柏崎刈羽原子力発電所 6, 7号機における 原子炉設置変更許可申請の補正の概要について

2017年6月16日

東京電力ホールディングス株式会社

補正申請の概要

基準地震動（Ss-8）の追加

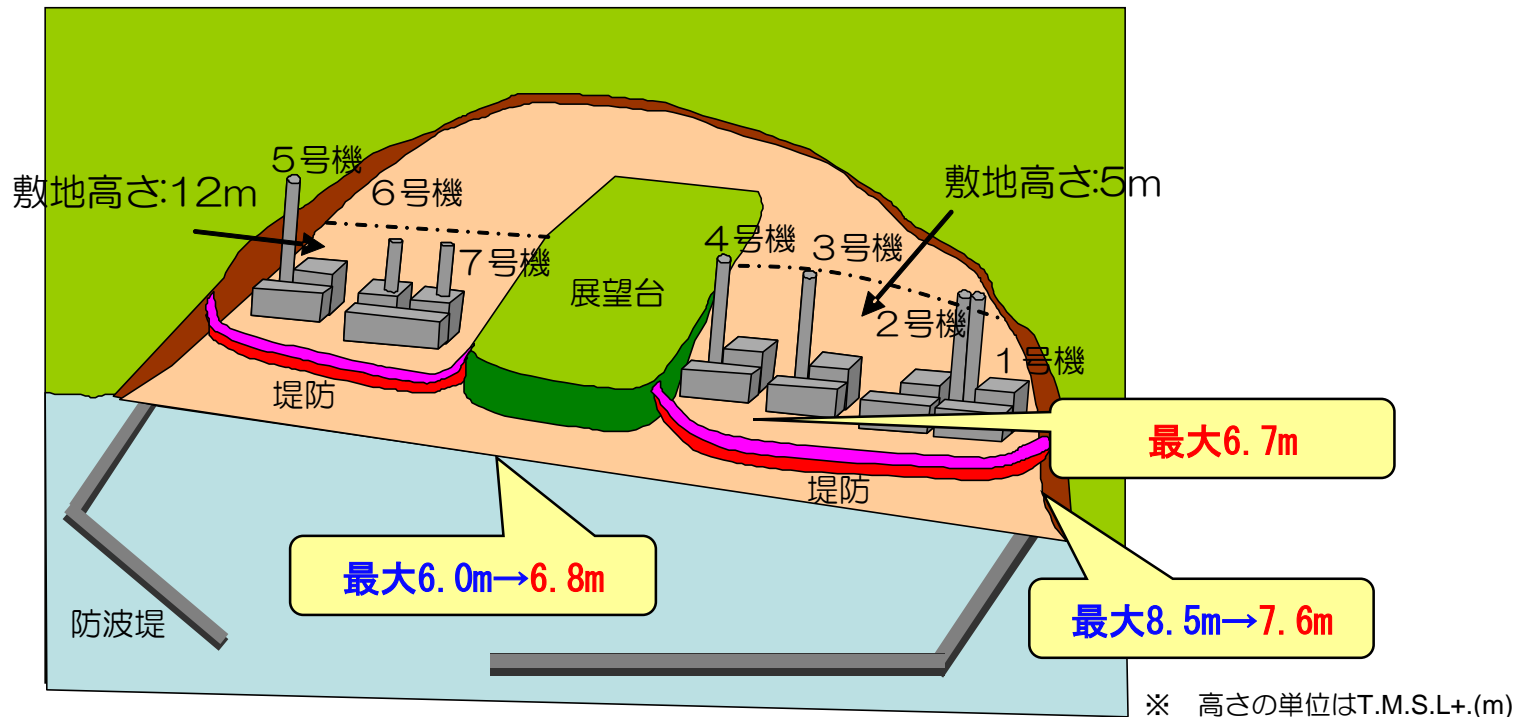
- 基準地震動の最大値の変更はなし。
- 申請後に知見として追加された北海道留萌での地震動から、地下構造による影響を反映した結果、従来の基準地震動を一部で上回ったことからSs-8を追加。

自然現象等 設計基準対象施設の変更

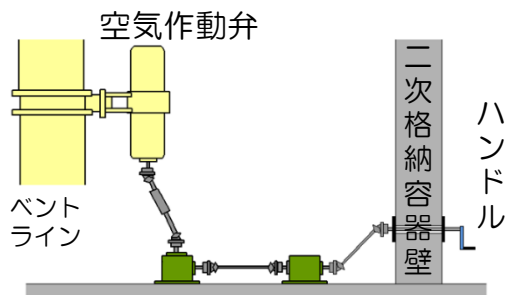
- 想定される自然現象（地震、津波を除く）等の外部からの衝撃に係る基準値等について、審査での議論を踏まえ、安全性・信頼性・保守性の向上のために変更。
 - ✓ 設計竜巻の最大風速について、将来的な気候変動も考慮し、69m/sから92m/sに変更。
 - ✓ 更なる信頼性向上のため、柏崎市の観測記録に基づき、1万年に1度の頻度で生じる低温事象を評価した結果、低温に関する基準温度を -15.2°C （24時間継続）および -2.6°C （173.4時間継続）に変更。
 - ✓ 基準降水量を柏崎市の観測記録に基づき、1万年に1度の頻度で生じる降水量を評価した結果、101.3mm/hと設定。
 - ✓ 敷地で確認されている約200万年前の火山灰の厚さも参考に、火山灰の堆積量をより保守的に評価し、30cmから35cmに変更。
- 格納容器内で発生した水素と酸素を再結合させて水に戻す可燃性ガス濃度制御系について、信頼性向上のため常設設備とし、共用設備としない設計に変更。

フィルタベントの設計変更

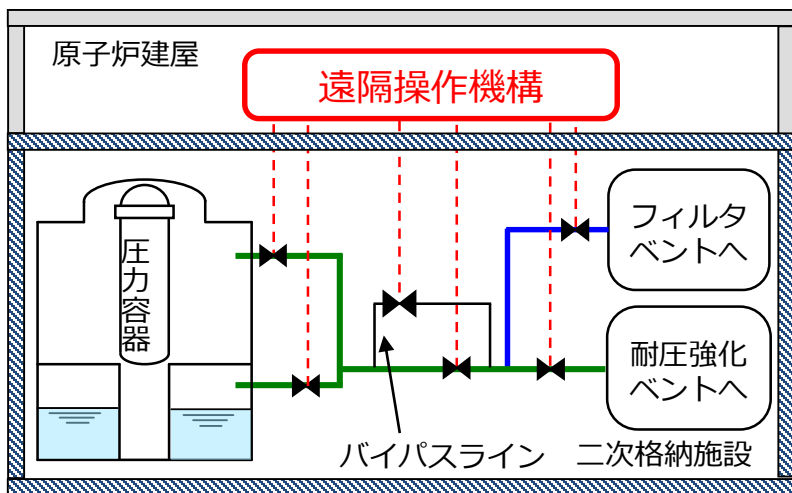
- フィルタベント設備の信頼性向上および周辺被ばく低減のため設計変更。

当初、専用ポンプによる遠隔操作方法を申請したが、人力で開閉操作できるように遠隔操作機構を追加設置

よう素フィルタ

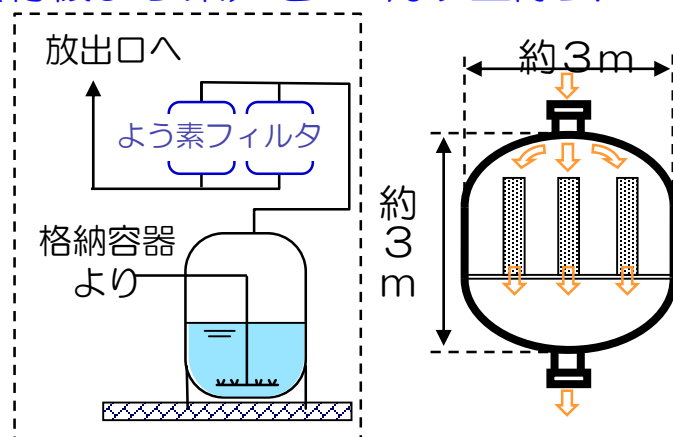
フィルタ装置通過後の気体状よう素(有機よう素)を98%以上除去

代替循環冷却系の追加

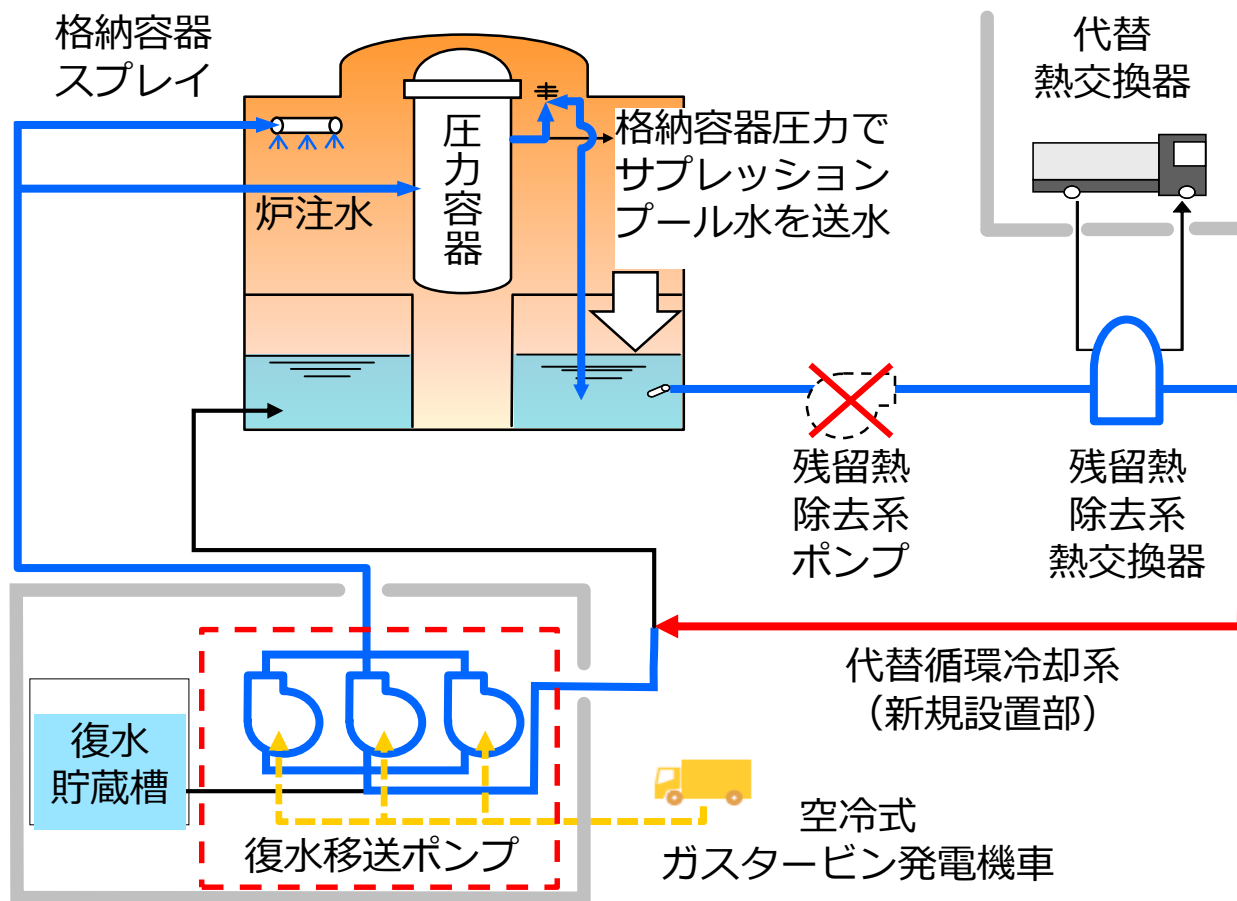
- フィルタベントに加え格納容器の除熱手段として代替循環冷却系を追加。
- 格納容器を冷やして圧力上昇を抑制することで、ベントの回避または延伸が可能。

フィルタベントに関する申請内容の変更

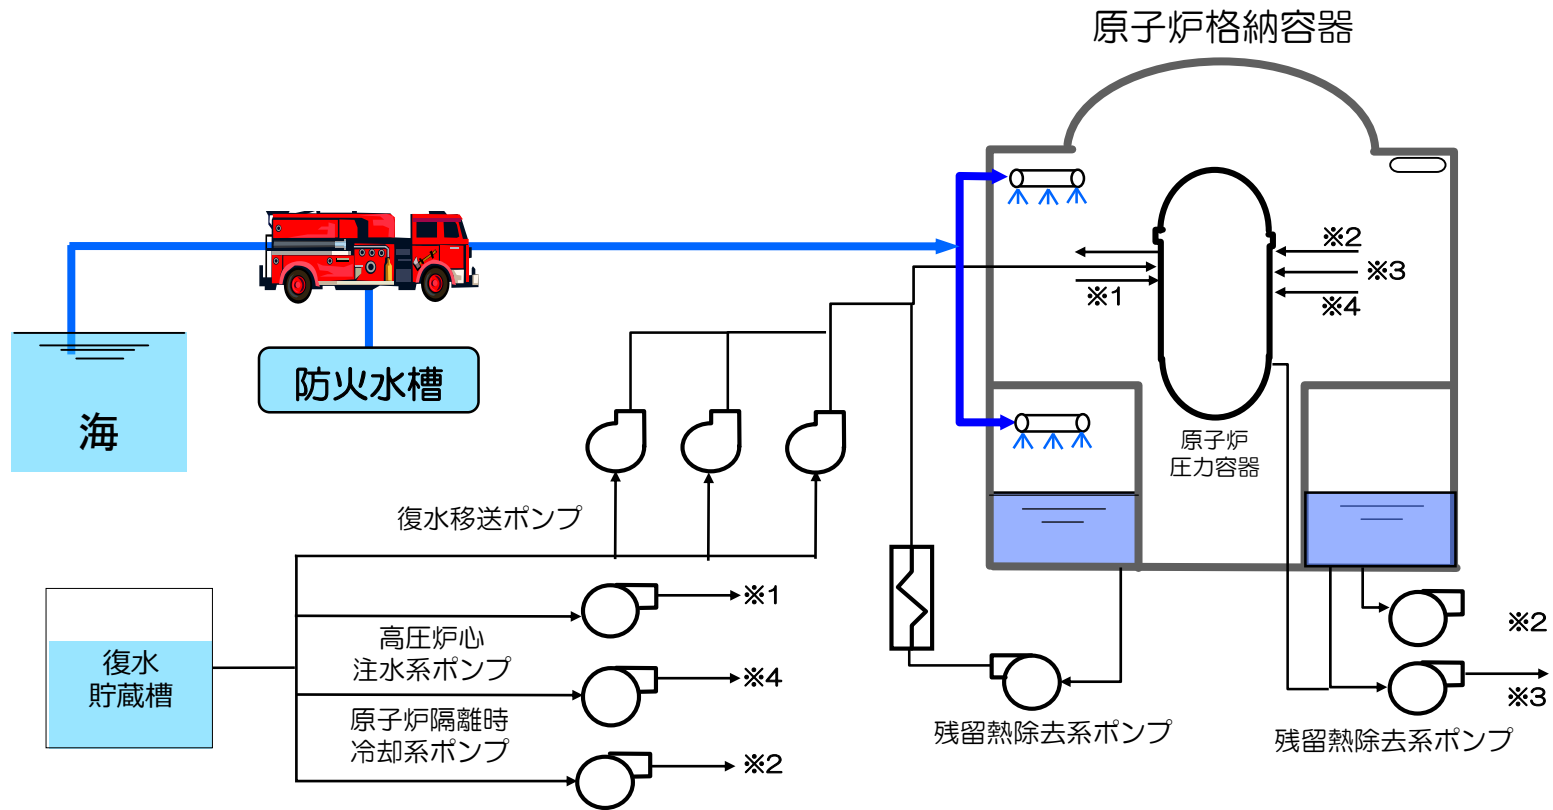
- 代替循環冷却系の追加により、格納容器の除熱手段を重大事故等対処設備で多様化したため、代替格納容器圧力逃がし装置（地下式フィルタベント）の記載を削除。ただし、地下式フィルタベントは、重大事故等対処設備と同等の性能を有した設計とし、着実に計画を進めるとともに、今後発生する原子炉等規制法等の手続きも踏まえたうえで設置。
- 個別の重大事故発生時、格納容器ベントを行う際に立地自治体の了解を得るとの誤解を与える記載を修正し、運用手順を明確化。

格納容器圧力逃がし装置・・・は、立地自治体の了解の後に運用開始するものであり、・・・立地自治体と協議のうえで定める事業者防災事業計画に基づき、避難状況の確認等を行うことを手順等に明記する。

原子炉格納容器圧力が限界圧力に達する前、又は、原子炉格納容器からの異常漏えいが発生した場合に、確実に格納容器圧力逃がし装置等の使用が行えるよう判断基準を明確にした手順を運転操作手順書に整備し、この運転操作手順書に従い、所長（原子力防災管理者）の権限と責任において、当直副長が格納容器圧力逃がし装置等によるベントを実施する。

コリウムシールドの設置

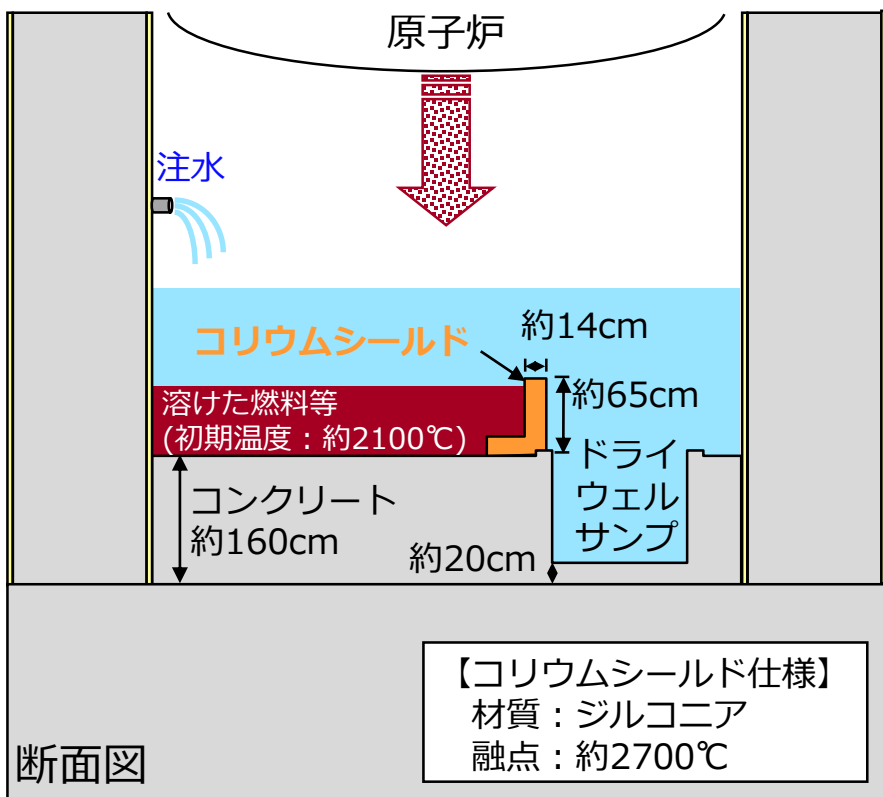
- 溶けた燃料等が格納容器底部のコンクリートを浸食し、格納容器の機能に影響を与える可能性を低減するために、コリウムシールドを設置。

大容量放水設備の配備

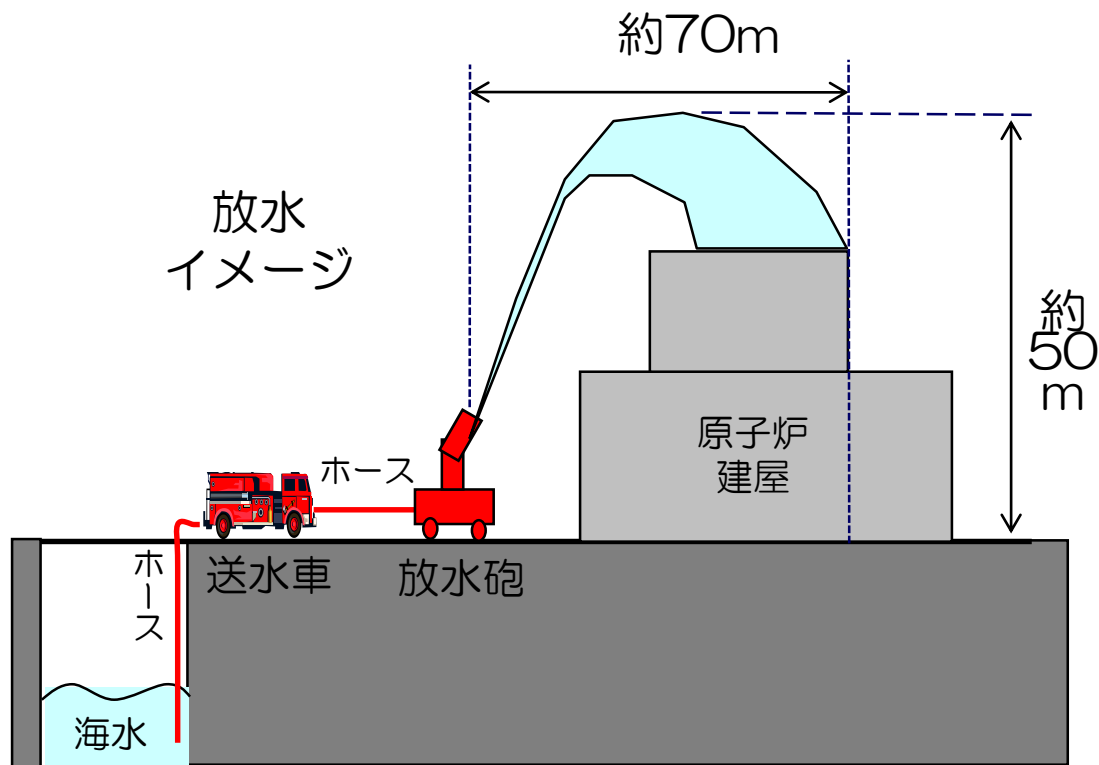
- 万が一、原子炉建屋から放射性物質が拡散するおそれがある場合、それを抑制するために大容量放水設備を設置。
 - ✓ 一時間あたり900m³の放水を実施。
 - ✓ 大量の水滴で放射性物質を叩き落とすことにより、大気への拡散を抑制。

待避所の概要

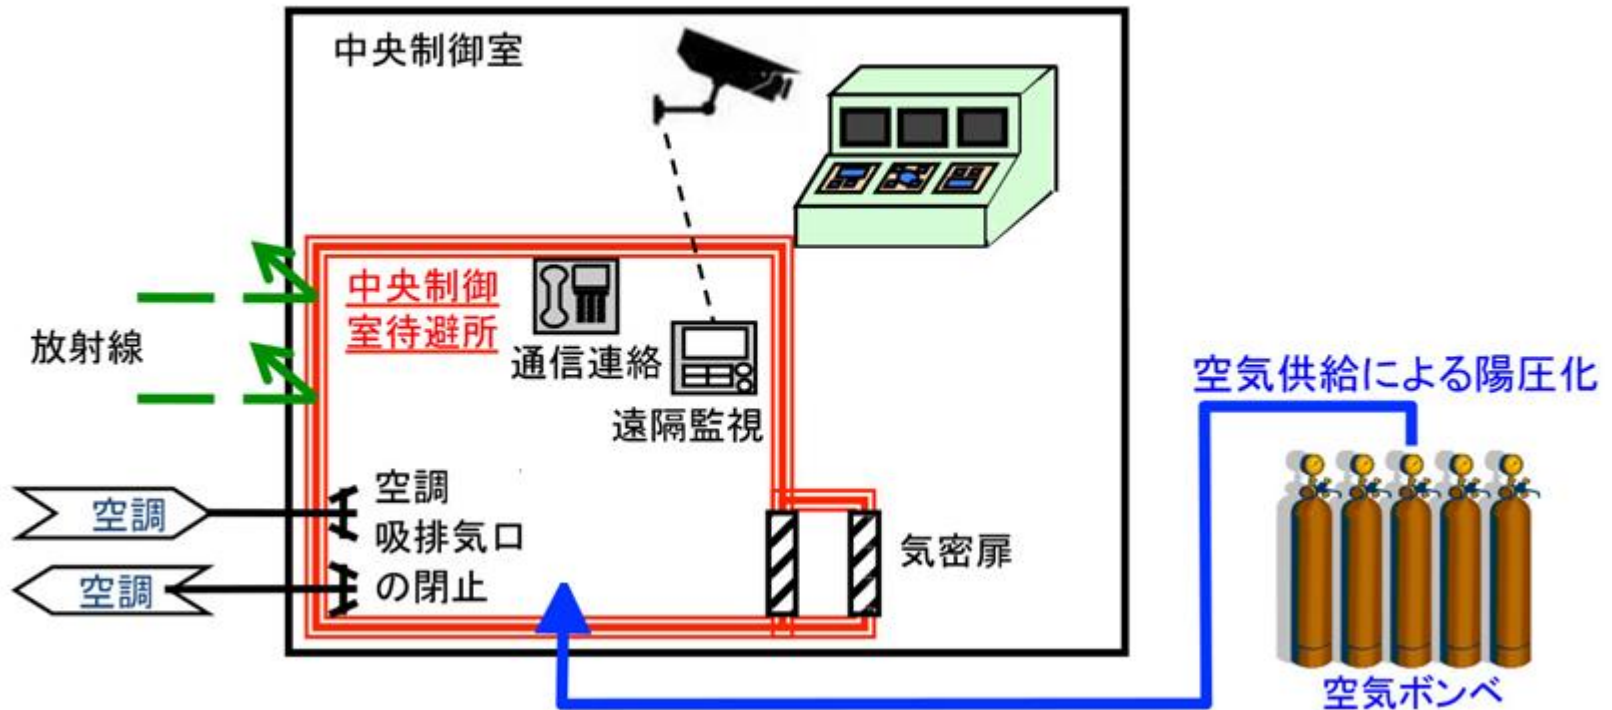
- 中央制御室に待避室を設置。
 - ✓ 炉心の著しい損傷後、格納容器圧力逃がし装置を作動させる場合に放出される放射性雲による運転員の被ばくを低減。
 - ✓ 待避室内の陽圧化により、放射性物質の流入を一定時間防止。

主なアクセスルート・防火帯のイメージ図

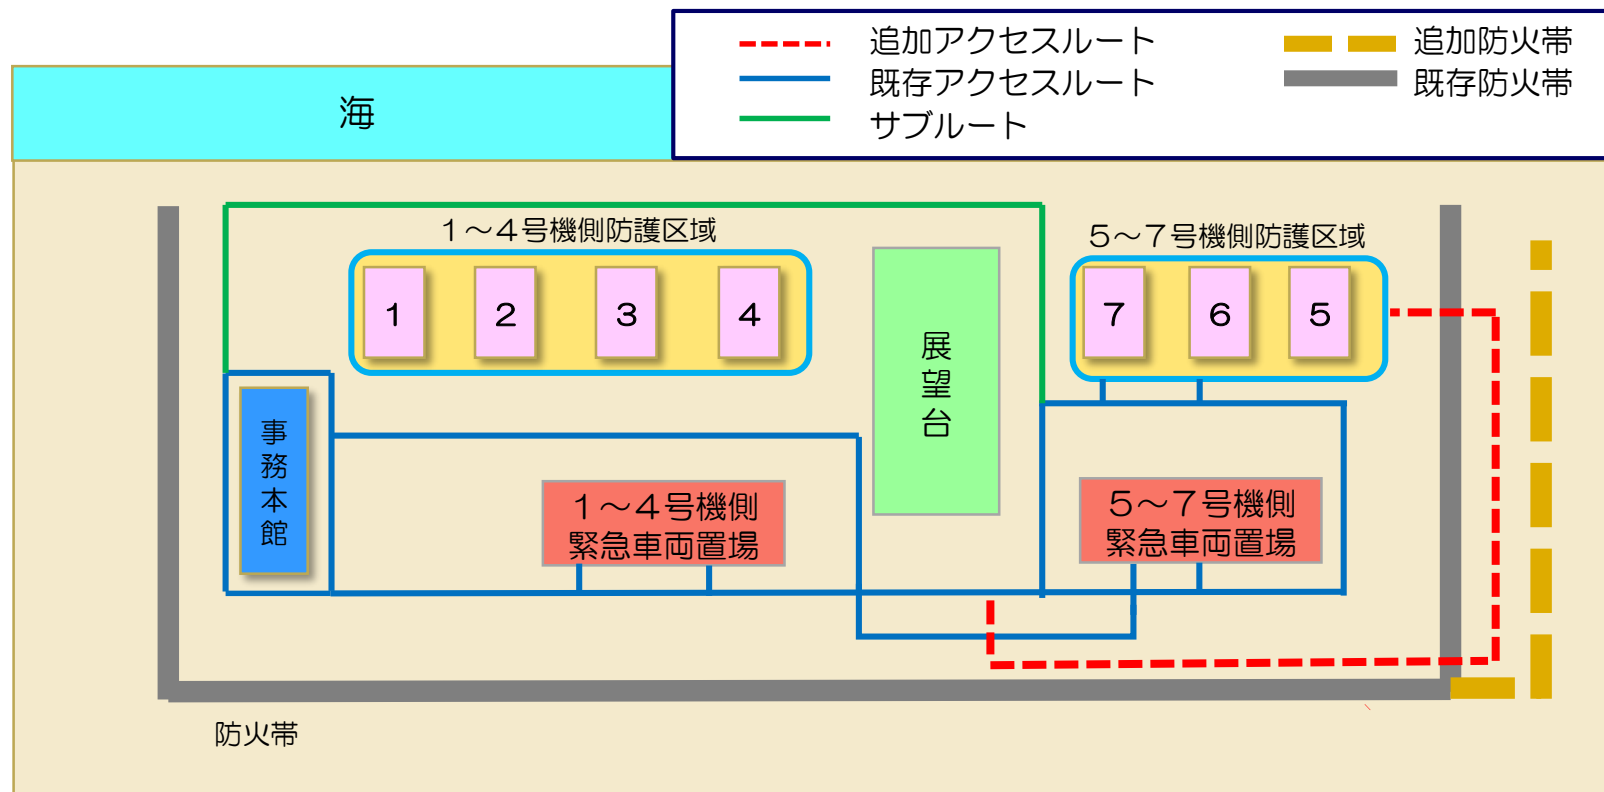
- 緊急時対策所を5号機原子炉建屋へ設置することに伴い、6号および7号機から離隔を取った徒歩移動用アクセスルートを整備するとともに、その外側へ防火帯を追加整備。

その他重大事故等対処設備の設計変更（1）

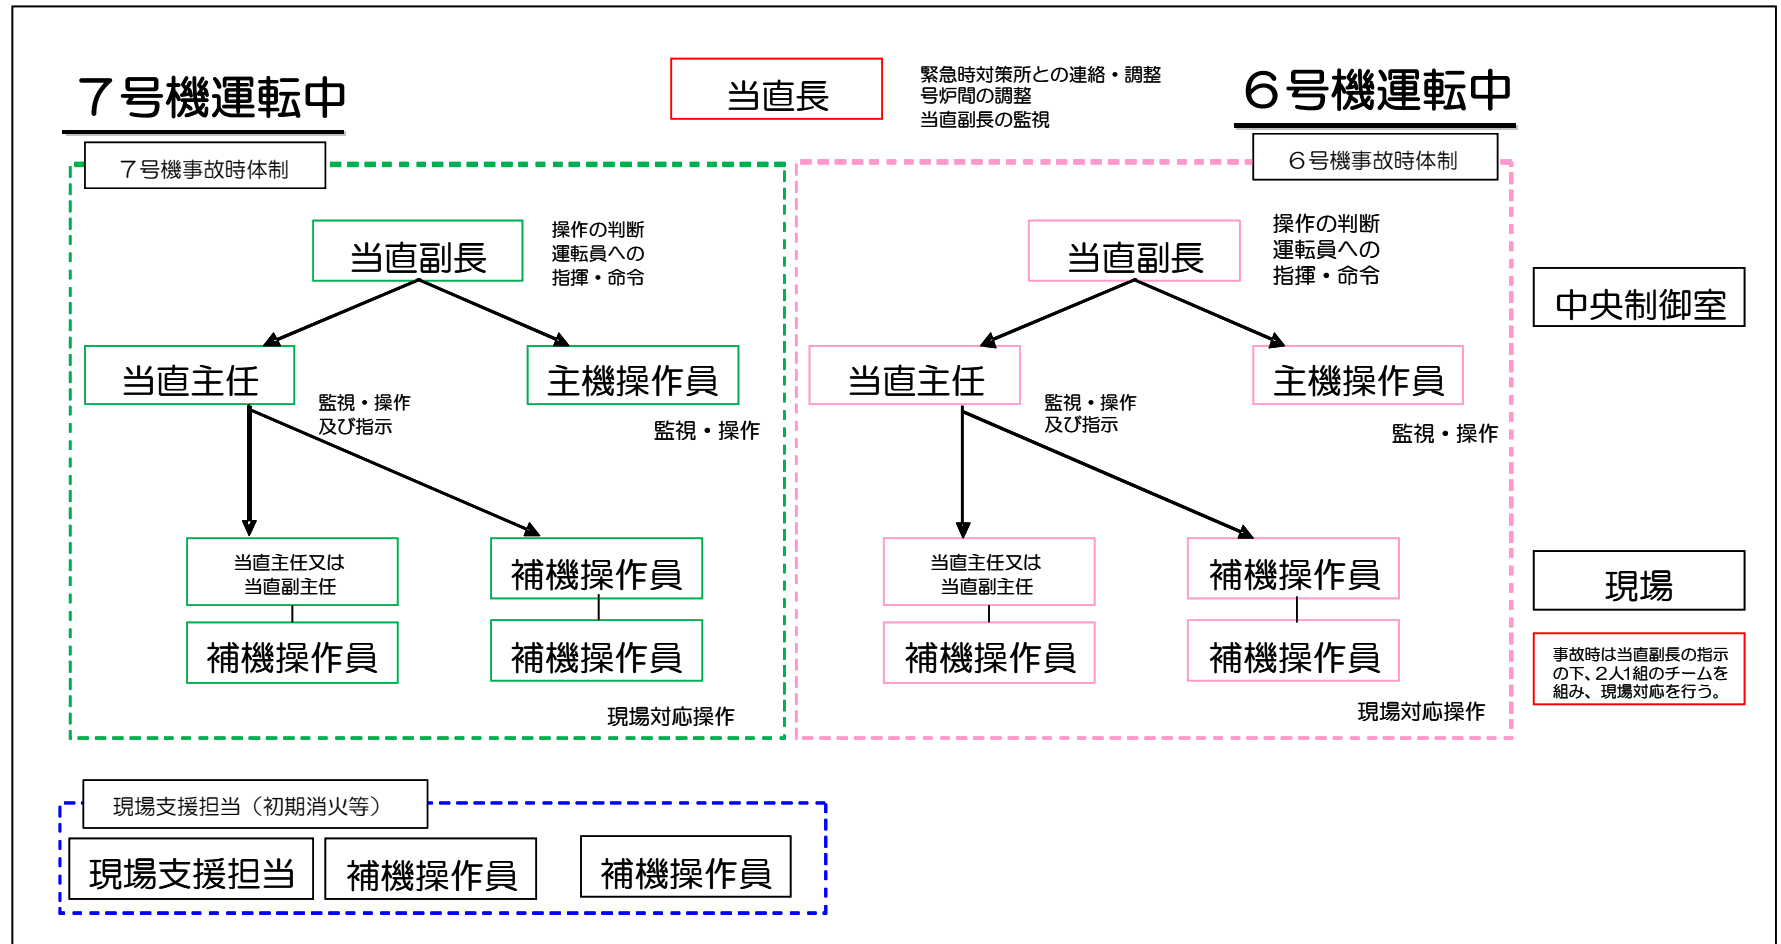
- 逃がし安全弁の駆動電源の信頼性向上のため、可搬型直流電源設備又は逃がし安全弁用可搬型蓄電池それぞれからの給電できる設計に変更。
- 消防車による低圧代替注水の信頼性向上のため、消防車の台数を増加。
（6号機および7号機で11台から17台に変更）
- 代替原子炉補機冷却系の操作性向上のため、海水ポンプを大容量送水車（熱交換器ユニット用）に変更。
- 原子炉建屋水素処理設備の動作状況の監視の信頼性向上のため、動作監視用の温度計を設置。
- 使用済燃料プールの冷却を確実なものとするため、燃料プール冷却浄化系（代替原子炉補機冷却系を用いて冷却）を重大事故等対処設備化。
- 水源の信頼性向上のため、淡水貯水池と消防車を直接接続する手段を整備。
